**INFORME DE HITO DE CONTROL  
N° 383-2023-OCI/5303-SCC**

**PROYECTO: “HABILITACIÓN URBANA INTEGRAL Y  
CONSTRUCCIÓN DE VIVIENDAS UNIFAMILIARES DE  
INTERÉS SOCIAL – UNA SOLA FUERZA - EN EL DISTRITO  
VEINTISÉIS DE OCTUBRE – PIURA – PIURA”**

**HITO DE CONTROL N° 9: ESTADO SITUACIONAL DEL  
PROYECTO A NOVIEMBRE 2023**

**Imagen N° 1**

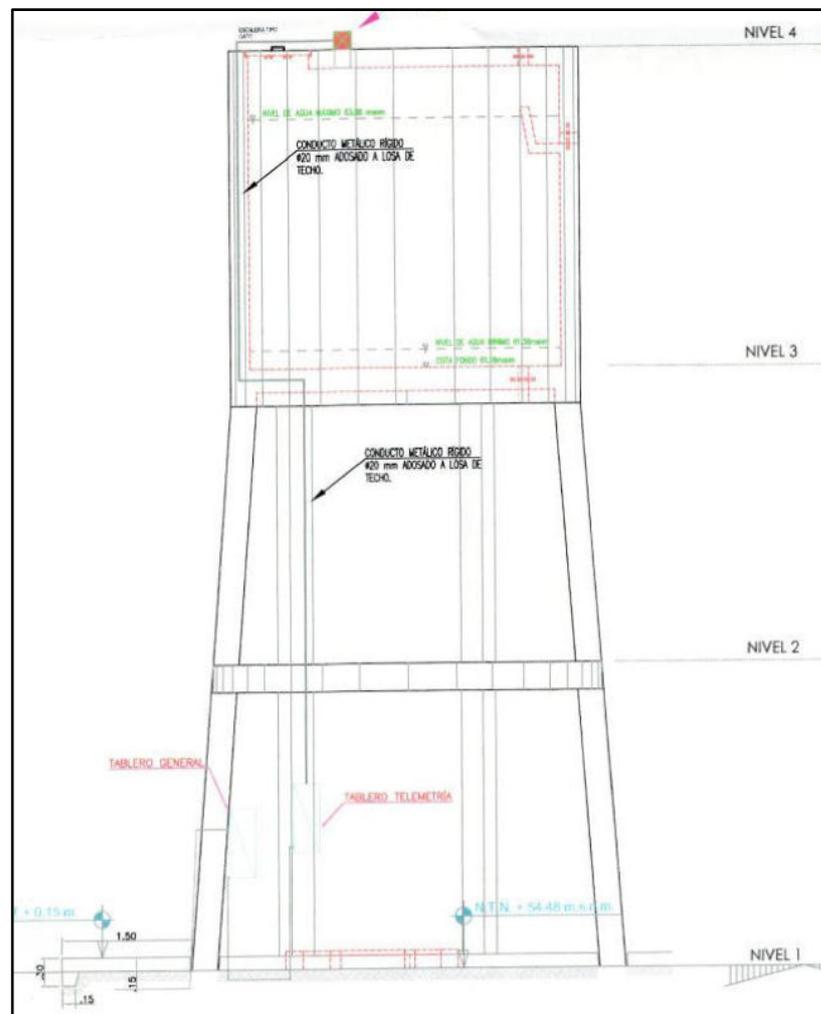
Para el abastecimiento de agua potable se contempló la ejecución de las siguientes partidas: línea de impulsión con inicio en el pozo UPIS "Pueblo Libre", que entregará un caudal de 5.46 l/s; instalación de redes de distribución y válvulas de control, respectivamente; así como la construcción de un reservorio elevado de 25.00 m<sup>3</sup> de capacidad, mediante el cual se estaría controlando la presión de trabajo en la redes, así como la regulación del caudal de suministro a cada una de las viviendas proyectadas. En la siguiente imagen se muestra el detalle del reservorio elevado.

La estructuración del reservorio elevado, está conformado por seis (6) columnas rectangulares de 30x30cm, vigas de arriostre de 30x30; 30x40 y 22.5x20 cm, respectivamente. La cuba del reservorio está conformada por una estructura cilíndrica, cuyos muros son de concreto armado de 22.5cm, losa de fondo de 25 cm y losa de techo de 20 cm, siendo las características físicas las siguientes:

**Imagen N° 2**

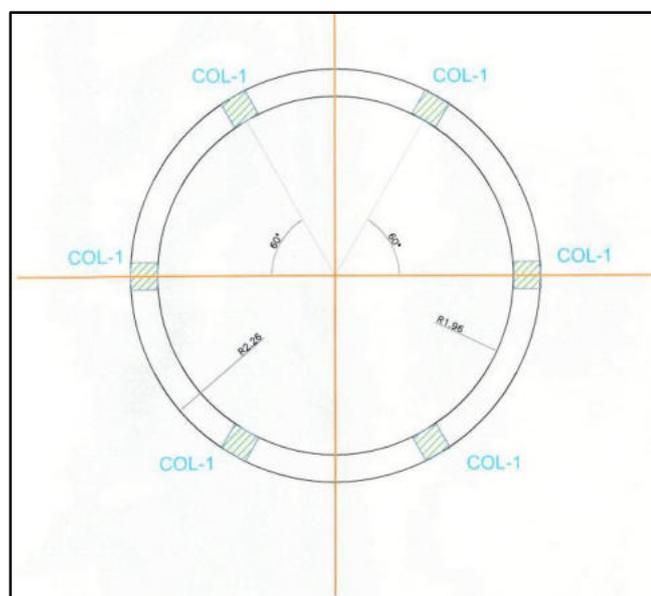
En la imagen siguiente, se muestra el detalle de distribución de las columnas, donde la separación entre el eje de cada columna es  $60^\circ$ , de modo que se garantice que la transmisión de los esfuerzos de la estructura hacia el terreno, sea de forma equivalente en cada una de ellas.

**Foto N° 22:**

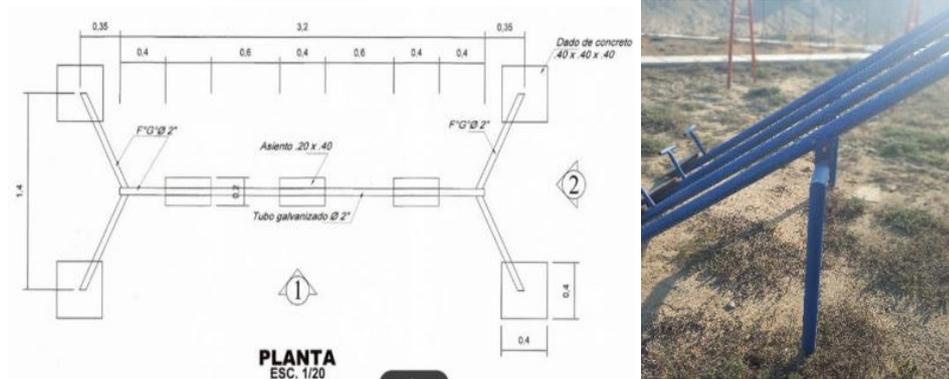
- En cuanto al pasamanos, este juego infantil se encuentra culminado y operativo
- El sube y baja, tiene observaciones en cuanto a sus dimensiones y sistema de apoyo. De acuerdo con los planos aprobados, el espaciamiento entre los ejes de cada elemento es 0.80m, sin embargo, se ha ejecutado con dimensiones menores, lo que no permite el uso en simultaneo de dos elementos, al ser demasiado angosto. Los elementos de apoyo, están constituidos por tres piezas en forma de "V" invertida, y esta se ejecutó con dos apoyos verticales, lo cual no estaría brindando la estabilidad y resistencia adecuada.

**Descripción:** Se observa que en el apoyo de los columpios es con estructura en forma de "V" invertida, en campo se ejecutó con apoyo vertical.

**Foto N° 23:**

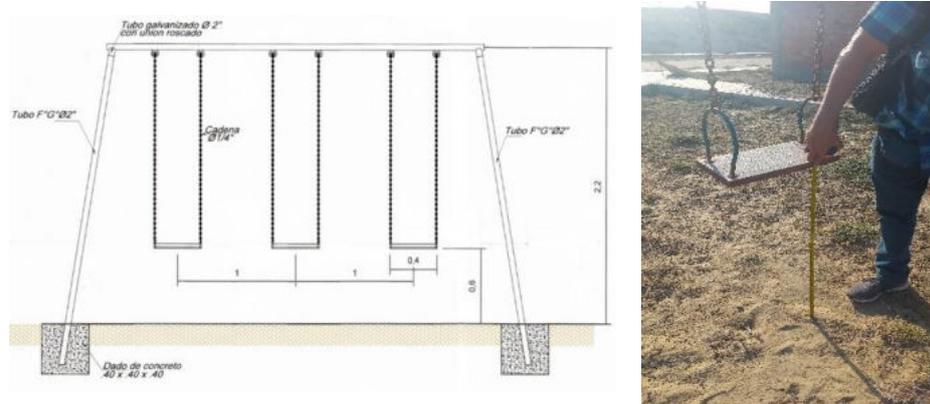
- Los asientos de los columpios, debieron ser instalados a una altura de 0.60m, desde el terreno natural, en campo se verifica que esta ha sido instalada a 0.90m, lo cual lo hace imposible para que los niños puedan usarlo adecuadamente.

**Descripción:** Se observa que en el apoyo de los columpios es con estructura en forma de "V" invertida, en campo se ejecutó con apoyo vertical.

**Foto N° 5**

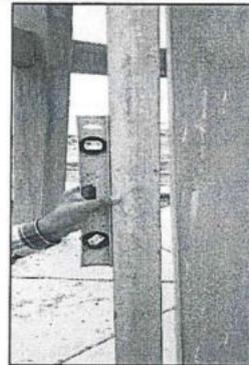
Con el nivel de mano se verifica el desaplomado existente en la columna N° 3, cuya separación del eje vertical es 4.50 cm.
